Vec: Odpovede na žiadosti o vysvetlenie podkladov k zákazke

Prijímateľ na základe nižšie uvedených otázok doručených záujemcami na kontaktnú e-mailovú adresu v rámci zákazky na uskutočnenie stavebných prác: „**Zníženie energetickej náročnosti objektov spoločnosti HERN s.r.o. Námestovo**“ uvádza nasledovné odpovede:

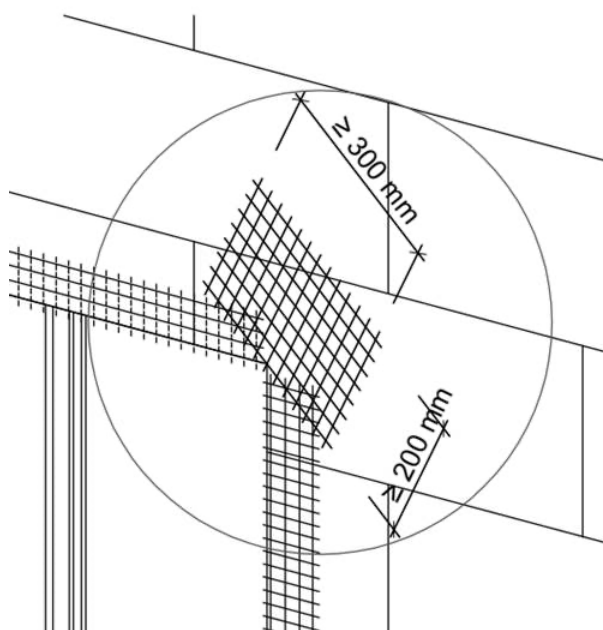
Otázka č. 1: „*Chceli by sme Vás poprosiť a vysvetlenie: Vo výkaze výmer pre objekt SO 103 v pod sekcii „zateplenie obvodového plášťa“ je pod položkou 22 „Príslušenstvo k zateplovaciemu systému – vytvorenie základnej výstužnej vrstvy za pomoci armovacej tkaniny R 117 – 145g/m²“ uvedené hodnota 103,2 m. Armovacia sieťka sa vyhotovuje v rozličných šírkach preto 103,2m nie je jednoznačne určený údaj pre dostatočné ocenenie tejto položky. Ak náhodou tam je chyba a namiesto jednotky m má byť m² prosíme o upravenie položky vo všetkých výkazoch výmer.“*

V položke 953996151 – Príslušenstvo k zateplovaciemu systému - vytvorenie základnej výstužnej vrstvy za pomoci armovacej tkaniny - R 117 - 145g/m² – je správne uvedený údaj mernej jednotky „m“ a to z nasledovného dôvodu. Položkou sa oceňuje prídavná výstuž pri okenných a dverných otvoroch, podľa priloženého technického riešenia detailu, kde je stanovená šírka výstužnej sieťky a na základe počtu otvorov bola stanovená výmera tejto položky:
